改善箇所説明図

ホイール・クレーンの E13C-YS エンジン搭載車において、

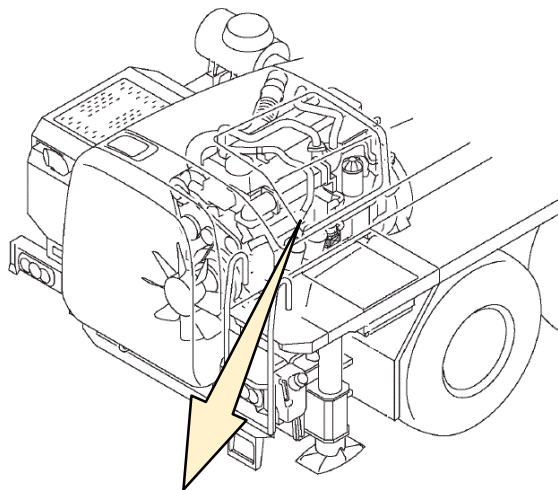
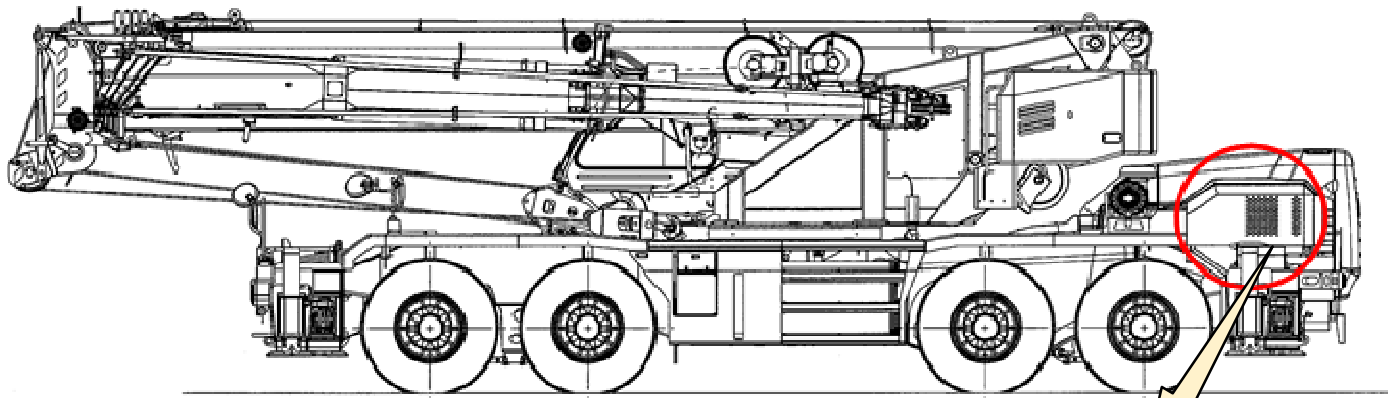
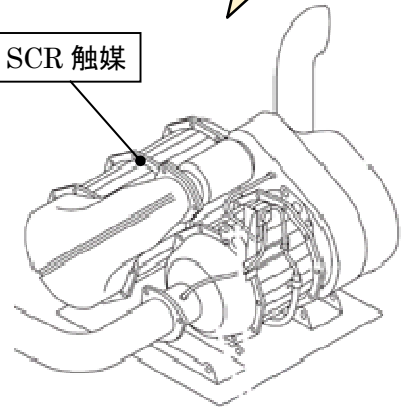
基準不適合発生箇所

- ① エンジン制御プログラムが不適切なため、エアクリーナーより吸入する空気量をエアフロセンサーが実際より低く認識し、排出ガス再循環（EGR）量が低下することで排出ガス中の窒素酸化物が規制値を超過するおそれがある。
- ② 尿素水噴射制御プログラムが不適切なため、尿素 SCR 触媒の性能低下時に適正な尿素水量を噴射できなくなり排出ガス中の窒素酸化物が規制値を超過するおそれがある。

改善措置の内容

全車両、暫定措置として

- ① エンジン制御プログラムを暫定プログラムに書き換える。
 - ② 尿素 SCR 触媒を定期交換部品にするため、メンテナンスノートの定期交換項目に尿素 SCR 触媒を追加する。また、稼働時間が 2000 時間を超えているものは尿素 SCR 触媒を交換する。
- なお、恒久対策が決定し次第、改めて措置を実施する。
